4116-01-ЭОМ

26-ти этажный 2-секционный многоквартирный жилой дом с техническим, подвальным и подземным этажами, №11 (по генплану). Жилищный комплекс "Анкудиновский парк" в д. Анкудиновка Кстовского района Нижегородской области

Внутреннее электроснабжение

План прокладки силовых сетей 2 ~~1~~ этажа 2 секции.

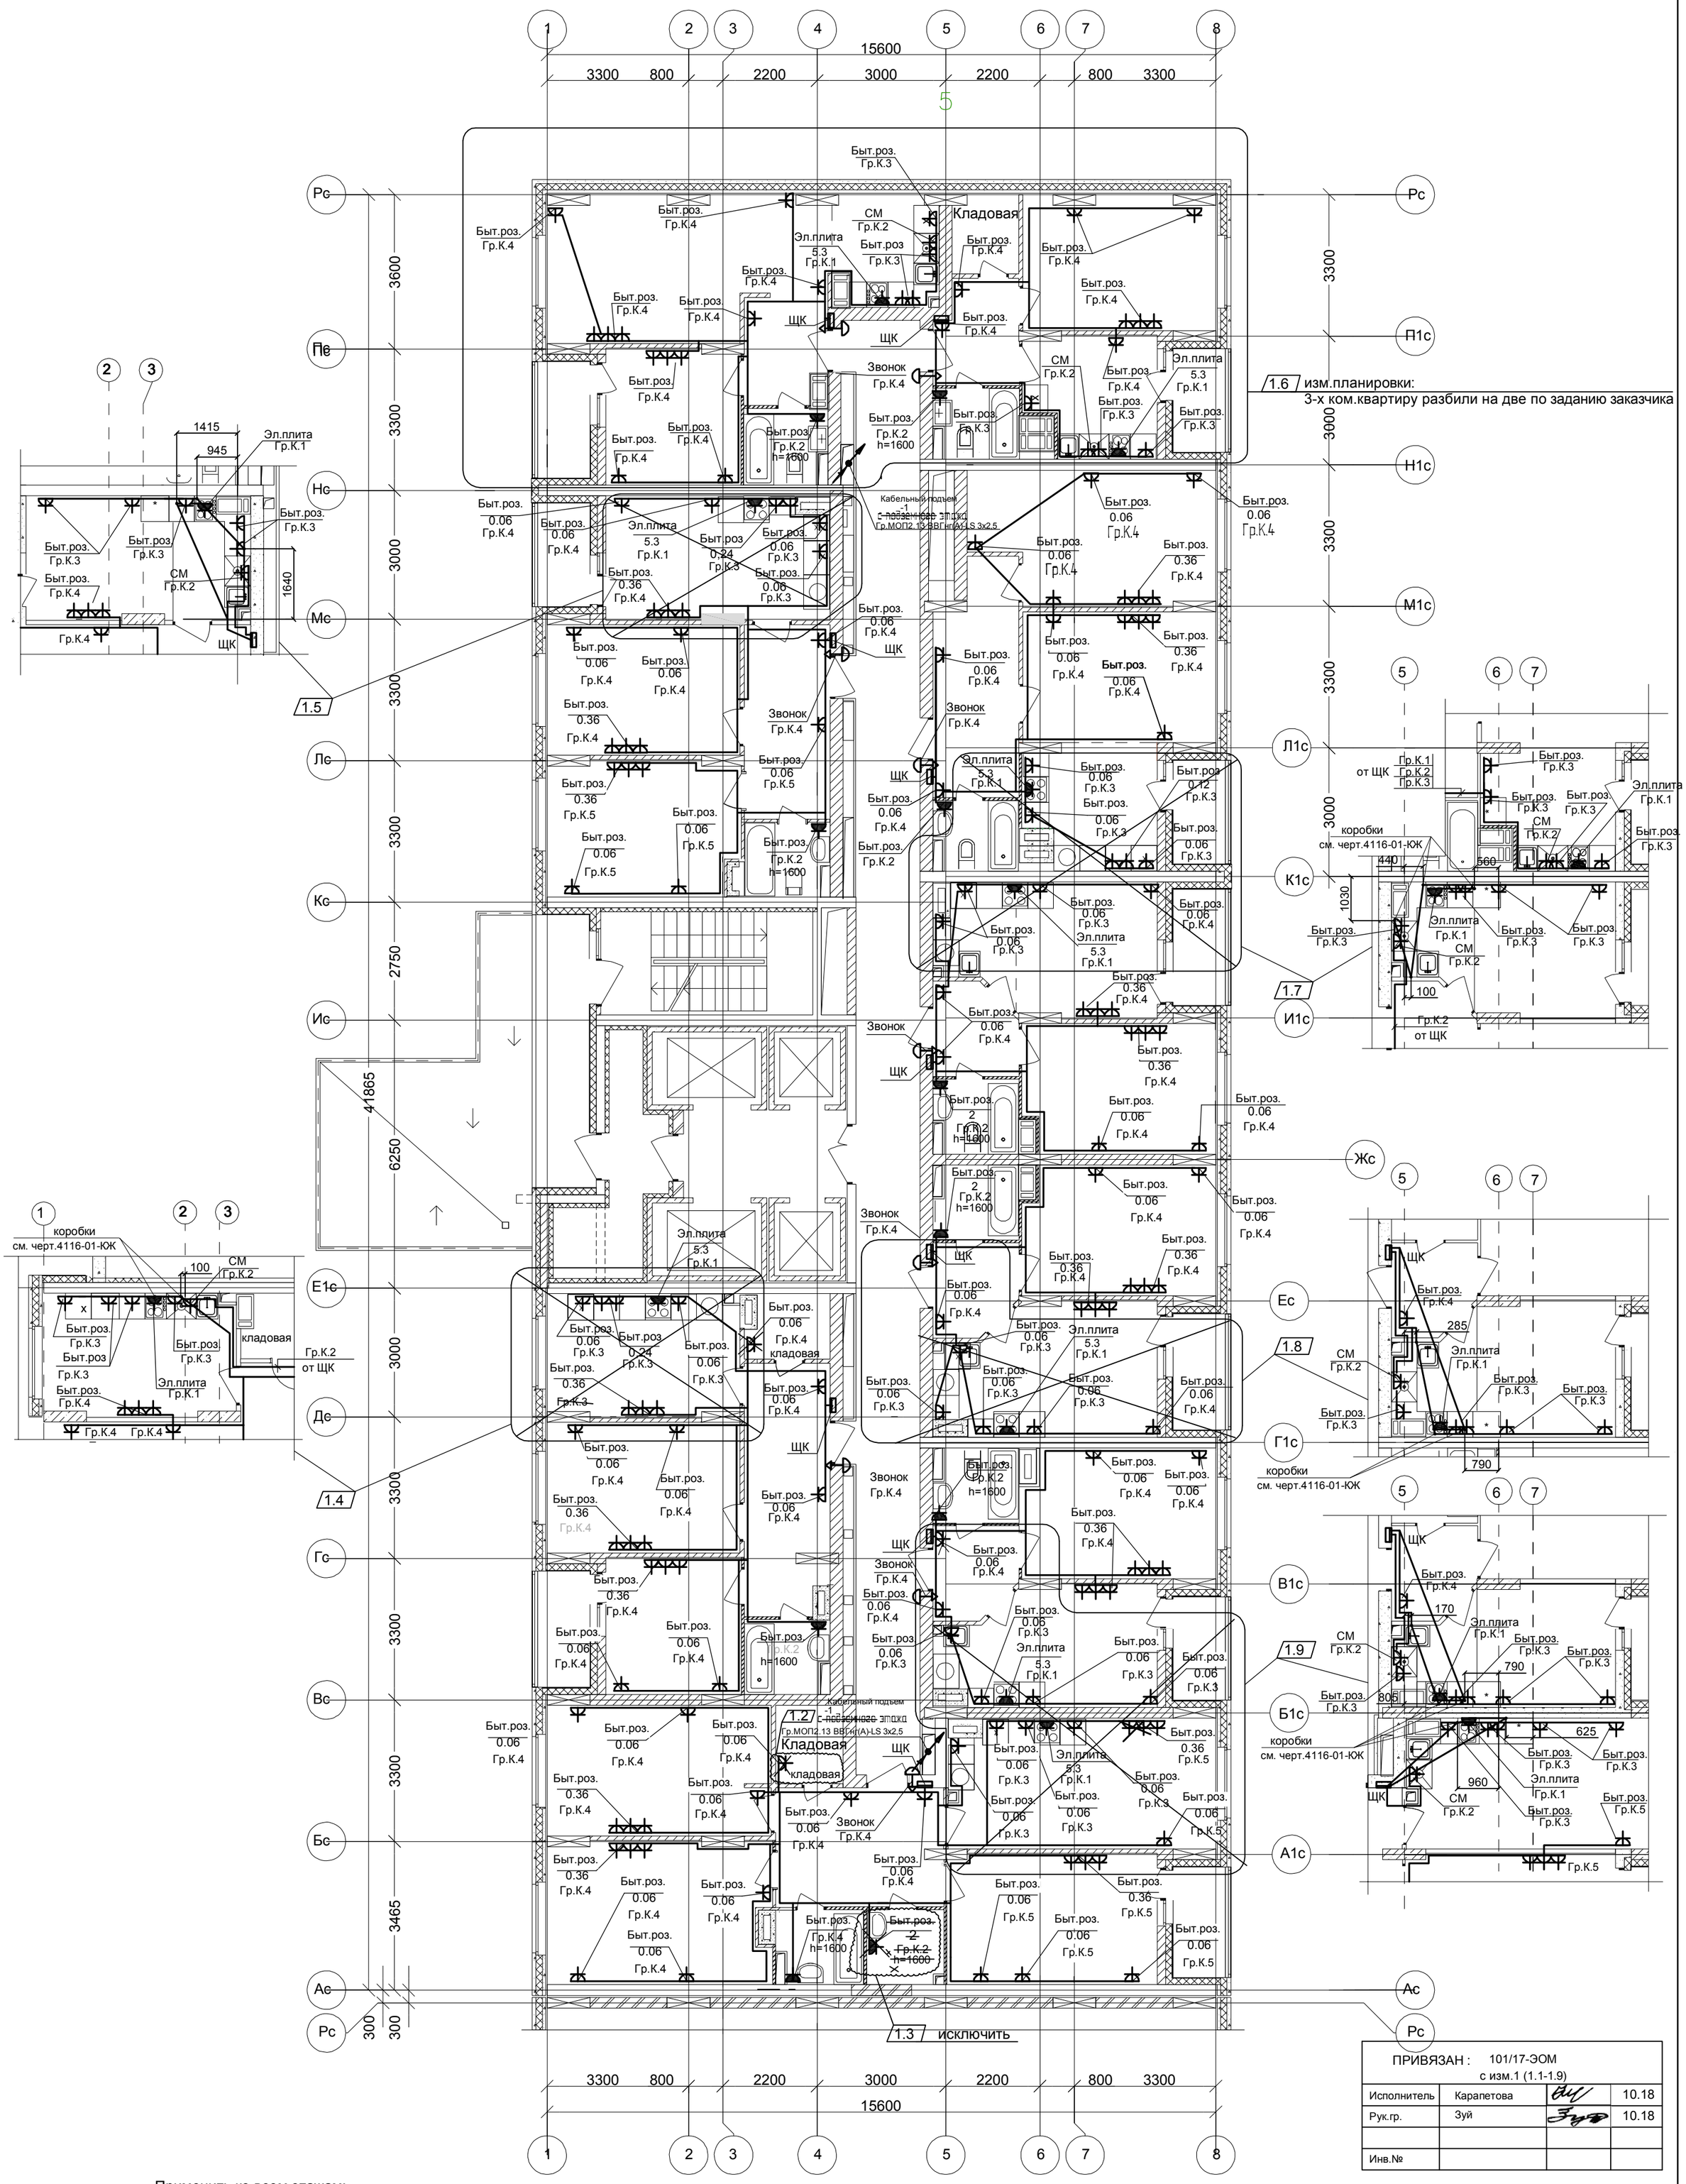
1.6 изм.планировки:
3-х ком.квартиру разбили на две по заданию заказчика

Применить ко всем этажам:

1.1 Подключение эл.звонка выполнить кабелем ВВГнг(А)-LS - 2х1,5мм^2.

Бытовые розетки установить: в комнатах и коридорах, в кухнях (для стиральной машины и холодильника) на высоте 300мм от уровня чистого пола ,
розетки в рабочей зоне кухни - на высоте 1100мм и на расстоянии не менее 200мм от края эл.плиты.
Розетки не размещать над и под мойками и не устанавливать по одной оси в стенах между разными квартирами.
